„Výstavba Multifunkční sportovní a kulturní haly v Brně“

VYSVĚTLENÍ, ZMĚNA NEBO DOPLNĚNÍ ZADÁVACÍ DOKUMENTACE

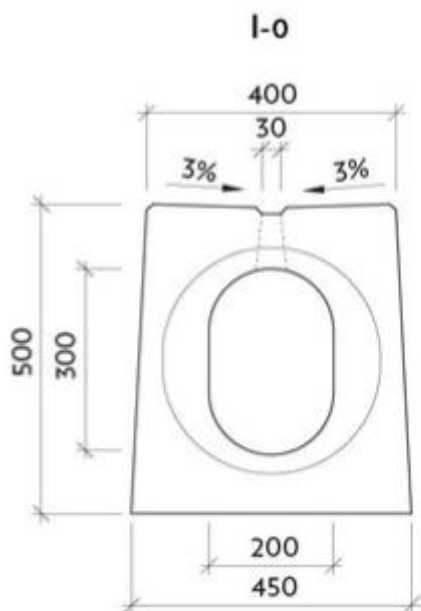
V soupisu prací „OSSENDORF - 1. STAVBA - MODRÁ - Multifunkční sportovní a kulturní pavilon
1. ETAPA [zadání].xlsx„ jsou v části SO 105 - Plocha MSKP položky:

16	M	56241042	rošt můstkový D400 litina dl 0,5m oka 17/29 pro žlab PE š 300mm	m	126,700
	PP		rošt můstkový D400 litina dl 0,5m oka 17/29 pro žlab PE š 300mm		
17	M	592284.R	žlab štěrbinový betonový čistící 400x500x1000mm	m	126,700
	PP		žlab štěrbinový betonový čistící 400x500x1000mm		
	VV		73,60+53,10

Tvar klasického štěrbinového žlabu 400x500mm je bez můstkového roštu:

Žádáme zadavatele o jasnou specifikaci položky – šterbinový žlab nebo liniový odvodňovací žlab s roštem?

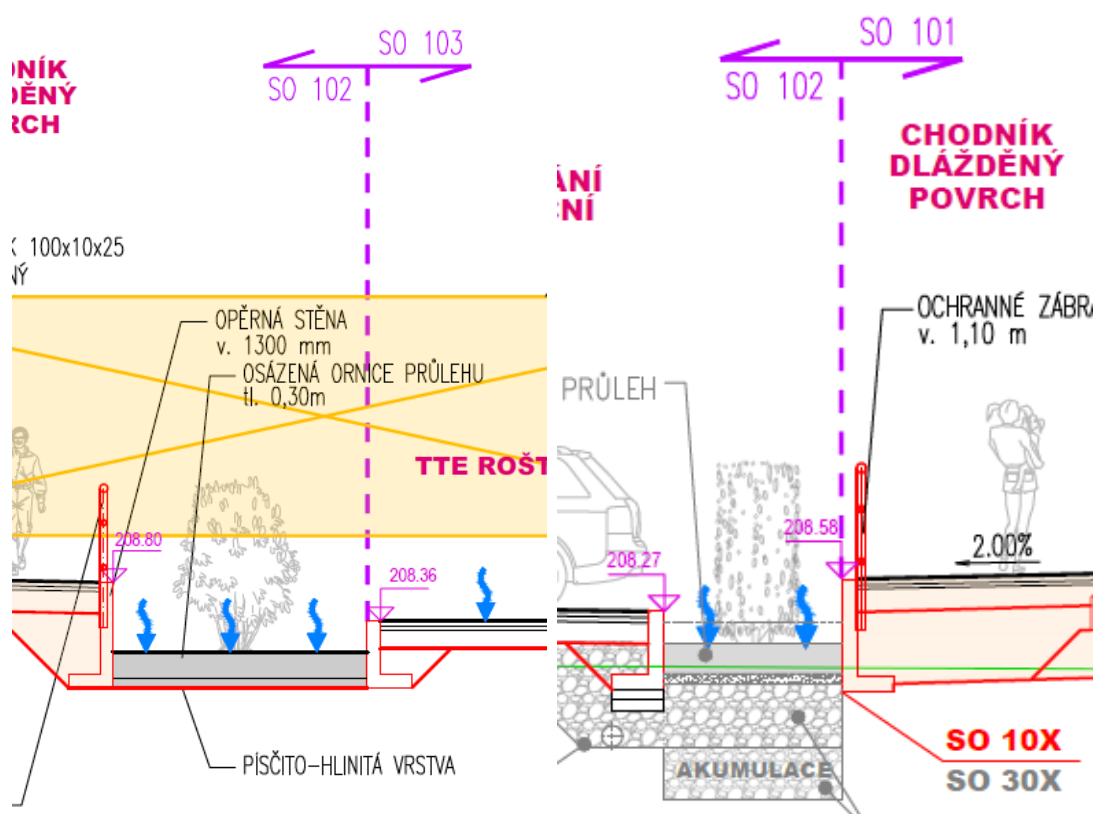
Z výkresové dokumentace je patrné, že opěrné zdi jsou i v SO 101 (dl.8m) a 102 (dl.47m) ovšem v soupisech prací těchto objektů položky pro mtž a dodávku opěrných zdí se zábradlím chybí.

Žádám o doplnění příslušných položek do soupisu prací.

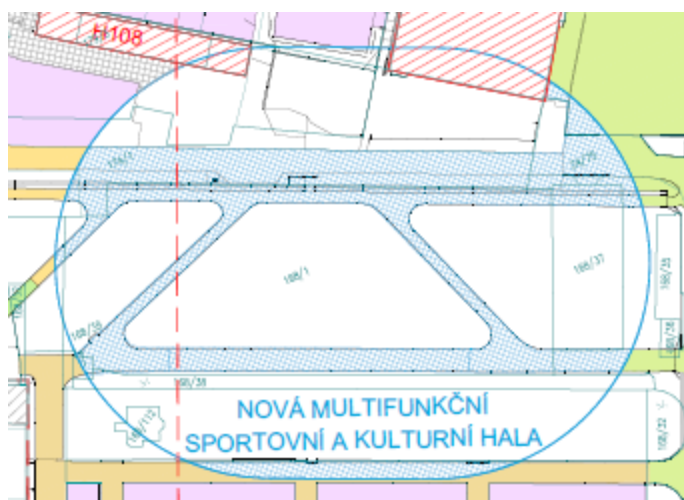
V situaci SO 002.1 – DEMOLICE ZPEVNĚNÝCH PLOCH jsou modře šrafované stávající plochy v místě budoucí haly. Tyto plochy nejsou zahrnuty v příslušném soupise prací části OKOLNÍ PLOCHY a nefigurují ani v soupise prací části HALA.

Pokud má být demolice těchto ploch součástí cenové nabídky, žádáme zadavatele o doplnění příslušných položek do soupisu prací.

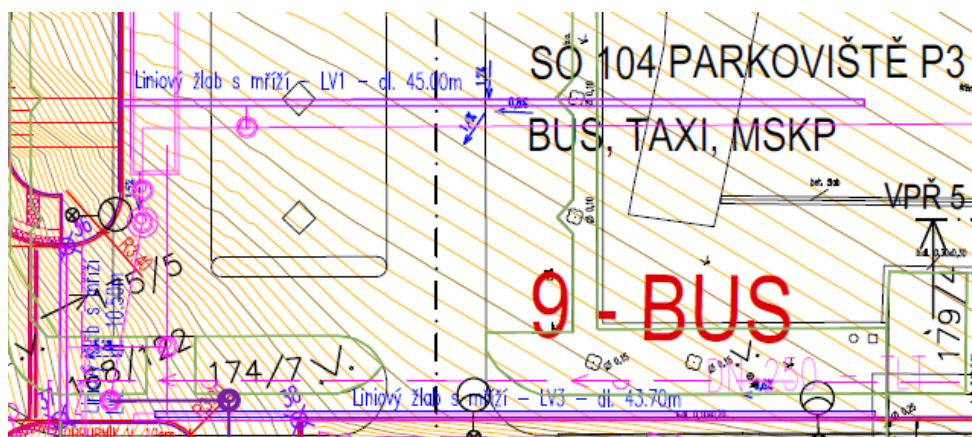
V situaci SO 104 – PARKOVIŠTĚ P3 – BUSM, TAXI, MKSP jsou zakresleny liniové žlaby (LV1-3 45,0+10,5+43,7m), které nejsou vykázány v příslušném soupise prací.

Na jihovýchodní straně parkoviště jsou v situaci zakresleny 3 uliční vpusti, které také nejsou vykázány v soupise prací SO 104.
